改善箇所説明図

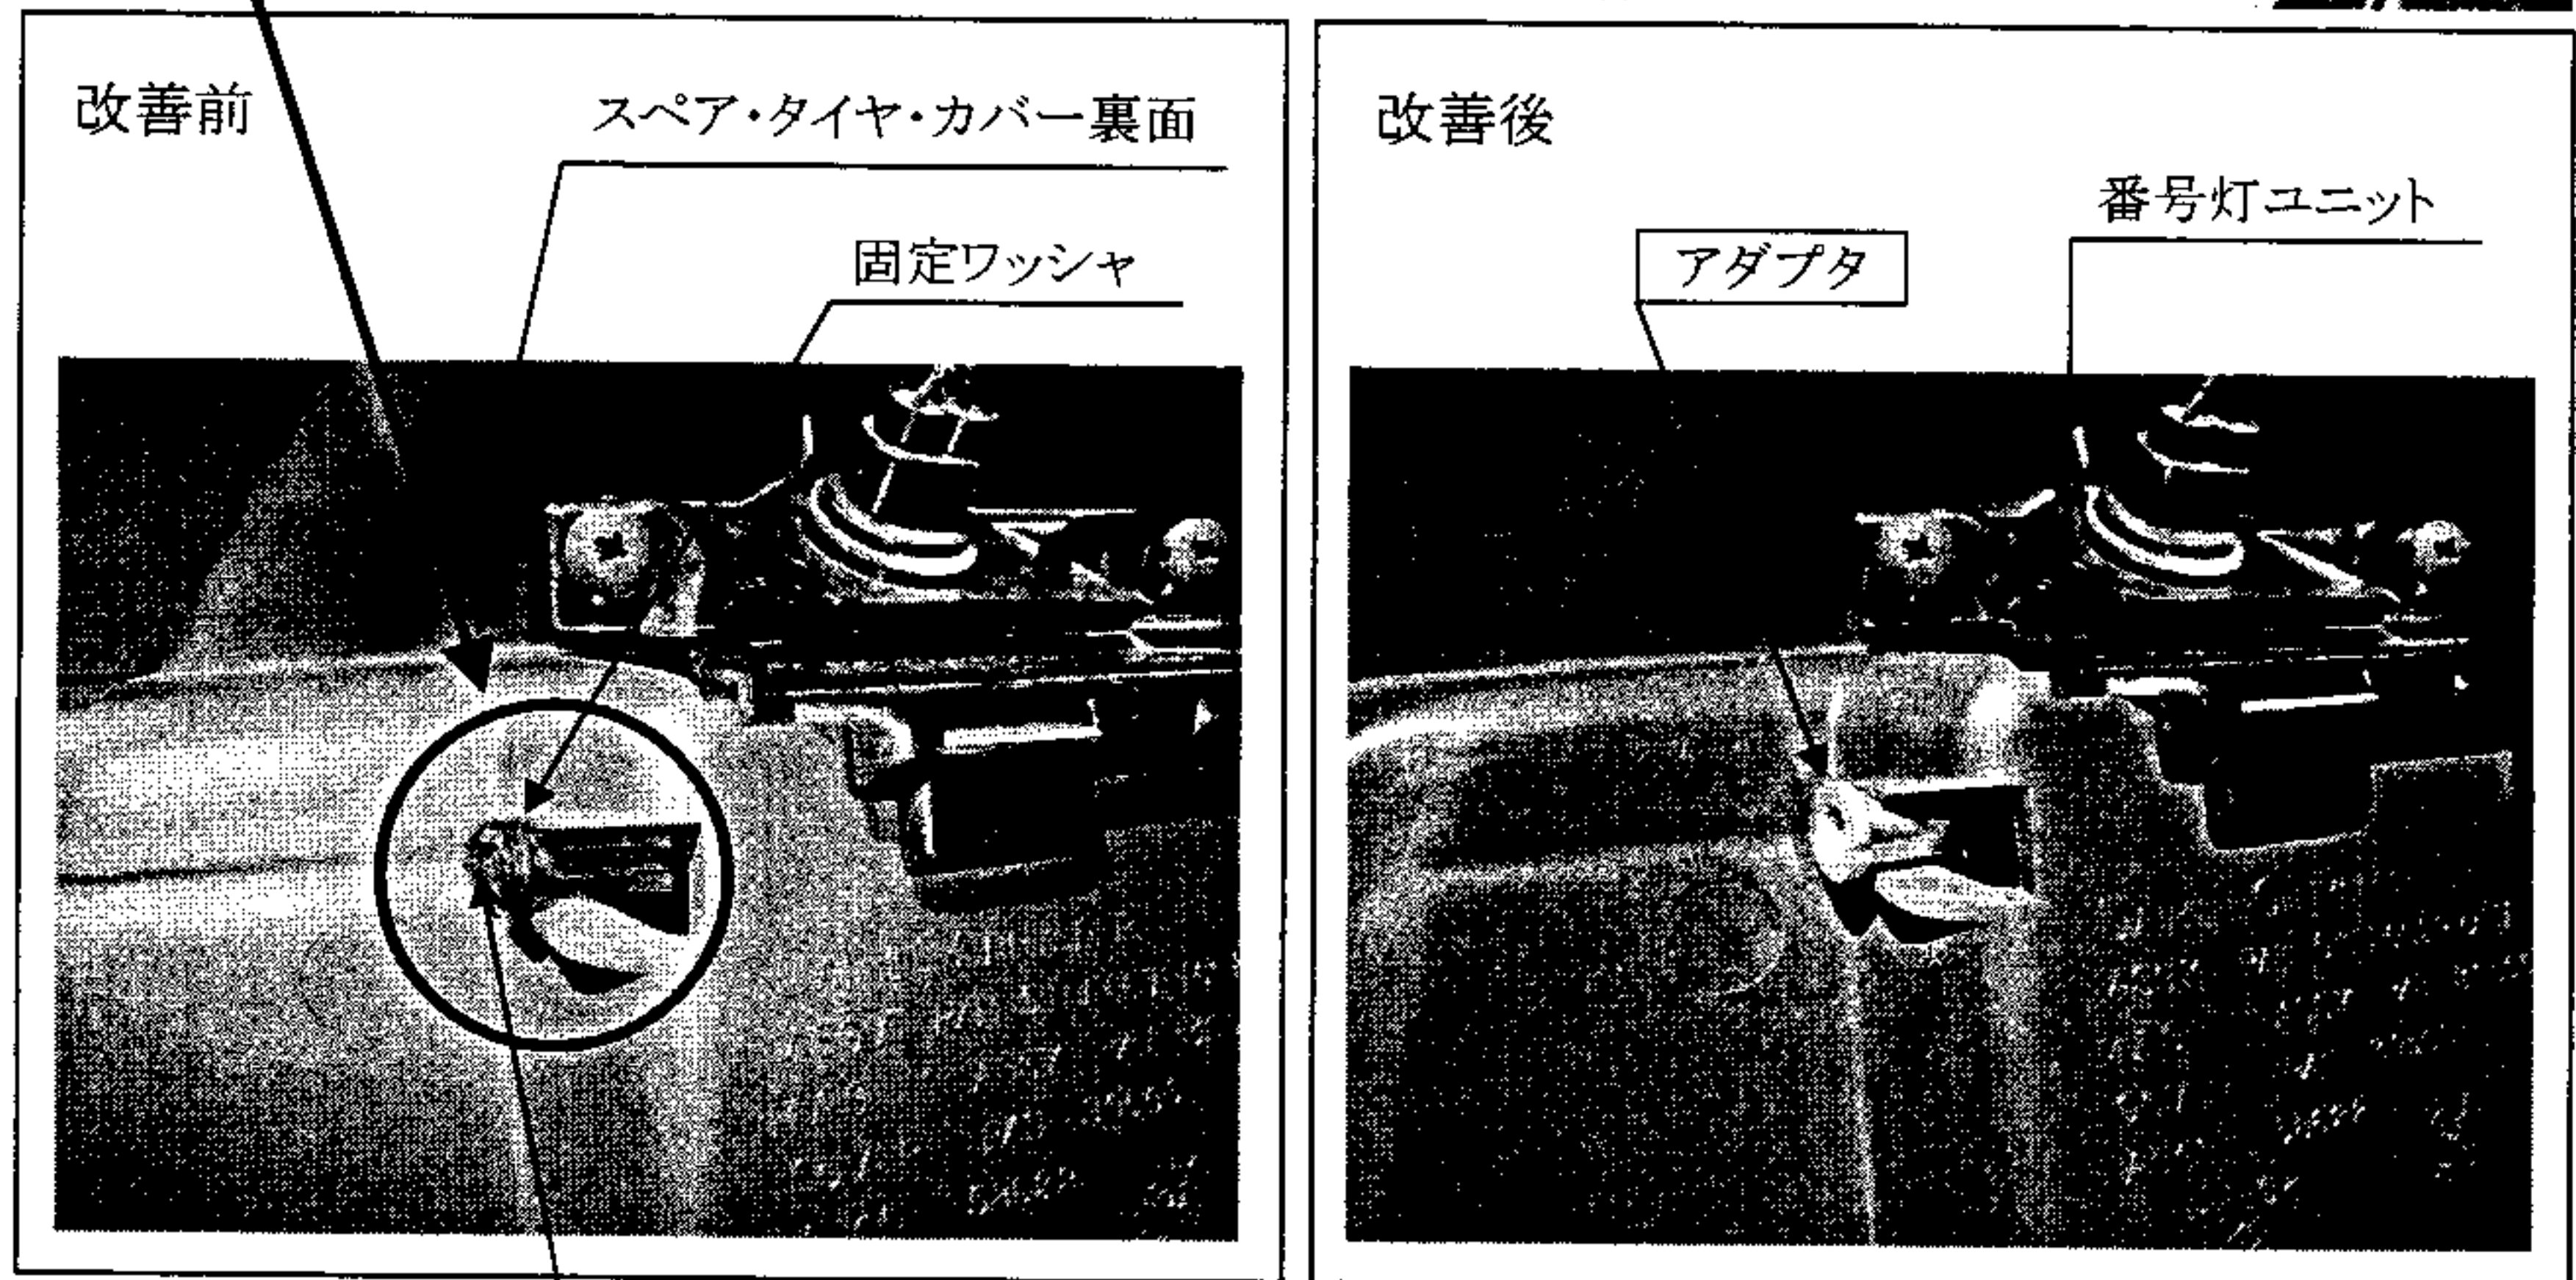
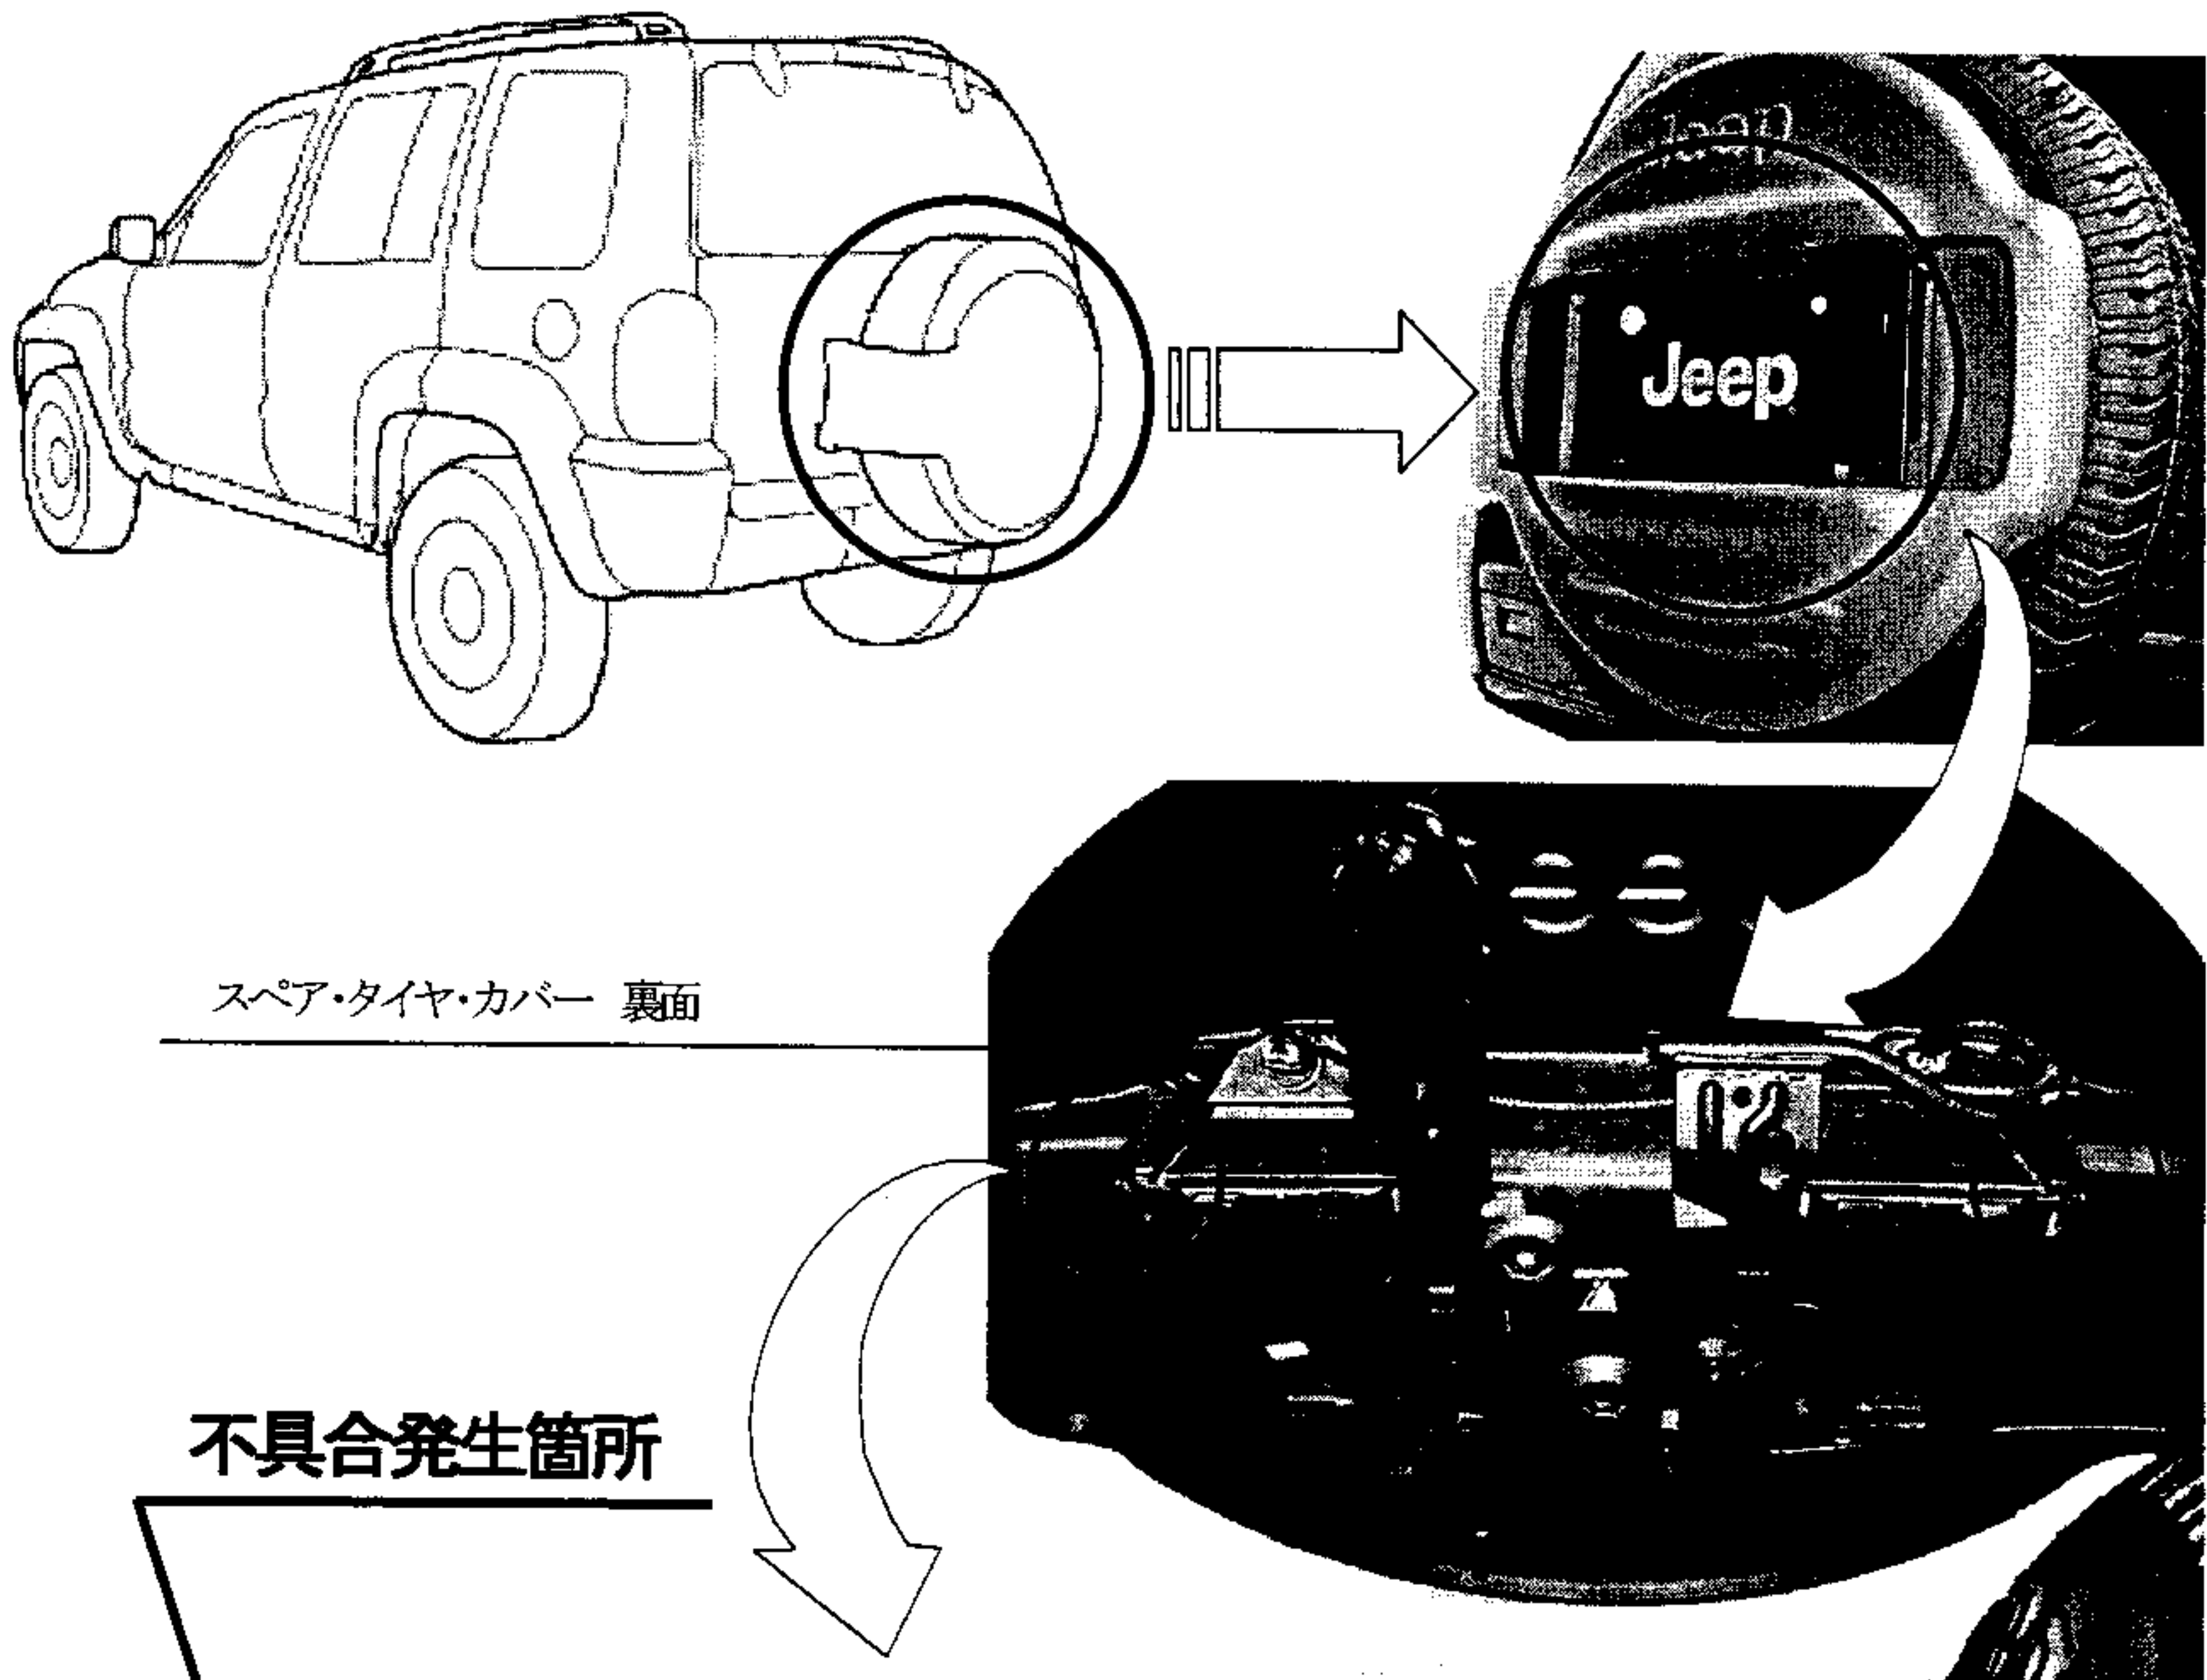
車体において、番号標板を取り付けているブラケットのシャフト端部の左右固定用ワッシャの取付方法が不適切なため、当該ブラケットの開閉操作及び走行時の車両振動等により当該ワッシャが外れることがあり、最悪の場合、当該ブラケットが脱落して他の交通の安全を妨げるおそれがある。

全車両、当該ブラケットの左右シャフトの固定ワッシャを対策品と交換する。
